## Technische Mitteilung / Service Bulletin

**Technische Mitteilung Nr. / Datum:** TM TAE 651-0006, Erstausgabe / 30.03.2007  
**Service Bulletin No. / Date** TM TAE 651-0006, initial issue / March 30, 2007

**Betrifft:** Verschlauchung Ladeluftkühler - Ansaugbrücke  
**Subject:** Hose System Intercooler – Intake Manifold

**Betroffenes Luftfahrtgerät:** Piper PA28 mit TAE 125-01 Einbaukit  
**Type affected:** Piper PA28 with Installationkit TAE 125-01

**Bild 2 / Figure 2**

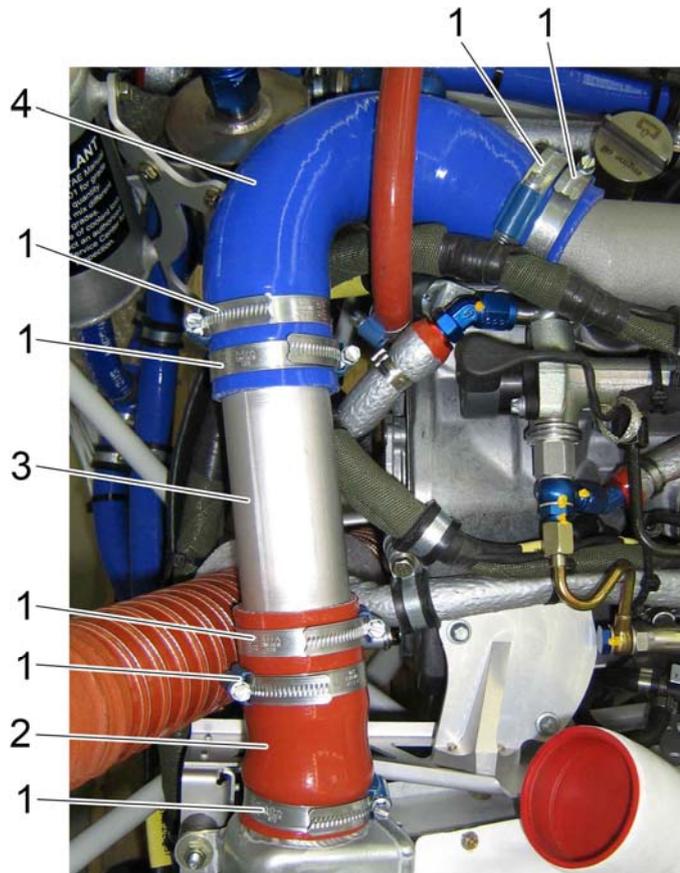
7. Den Silikonschlauch, den Schlauchbogen und die Schlauchklemmen gemäß Bild 2 ausrichten.

■ ACHTUNG: Die Schlauchklemmenpaare dürfen nicht einseitig ausgerichtet werden!

■ ACHTUNG: Die Schlauchklemmen dürfen nicht an anderen Bauteilen scheuern!

7. *Arrange the silicone hose, the silicone elbow hose and the clamps according to Figure 2.*

■ **CAUTION:** *The clamp pairs must not be arranged one-sided!*

■ **CAUTION:** *Chafing of the clamps against other parts must be avoided!*

Bild 3 / Fig. 3

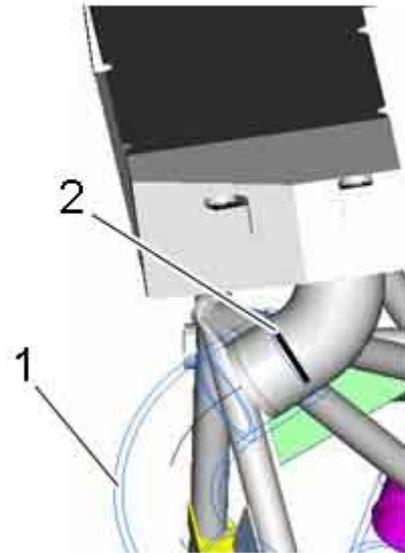
10. Die Schlauchenden für eine Rutschkontrolle mit Rutschmarkierungen versehen. Siehe Bild 3.

9. *Apply torque seal to all clamps.*
10. *Make slip marks at the end of the hoses for a later slip check.  
See Fig. 3.*
